## RESOLUCIÓN N°

### POR MEDIO DE LA CUAL SE OTORGA UN PERMISO DE VERTIMIENTOS Y SE ADOPTAN OTRAS DETERMINACIONES

Que técnicos de la Corporación procedieron a evaluar la información presentada, realizaron visita técnica el día 20 de junio de 2025, generándose el Informe Técnico N° **IT-07563-2025** del 26 de octubre de 2025, dentro del cual se formularon las siguientes observaciones y conclusiones las cuales son parte integral del presente acto:

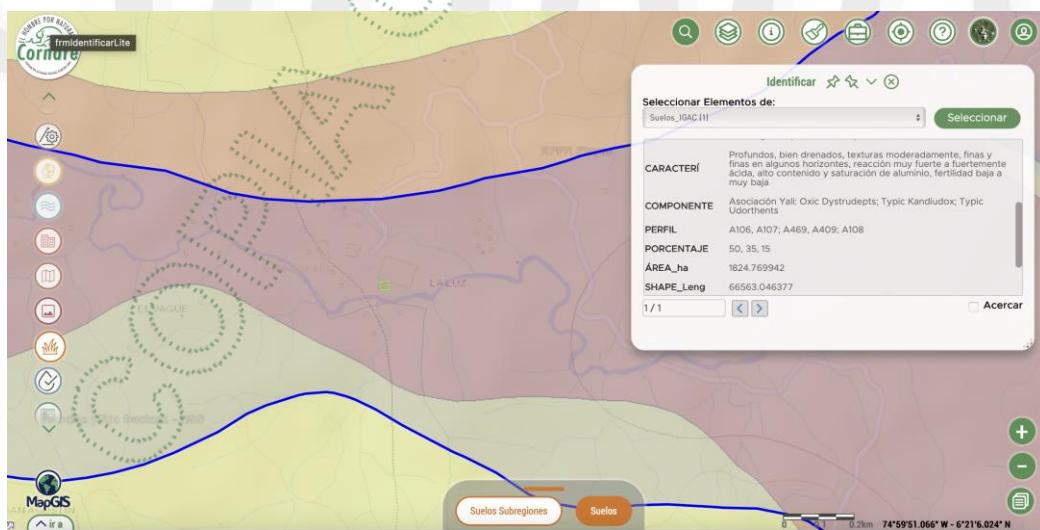
**Análisis realizado -Infiltración Básica:** La Corporación realiza el cálculo de la infiltración básica mediante el método de Kostiakov (1932).

Punto de Vertimiento	Velocidad de Infiltración (mm/h)	Clasificación de la velocidad de infiltración	Taxonomía del suelo	Categorización de los límites máximos permisibles
Punto 1	8,50 mm/hora	Infiltración baja	Orden: Inceptisol Oxisol Entisol	Artículo 4, Tabla 1, Categoría II de la Resolución 0699 de 2021
Punto 2	20,64 mm/hora	Infiltración media		
Punto 3	20,08 mm/hora	Infiltración media
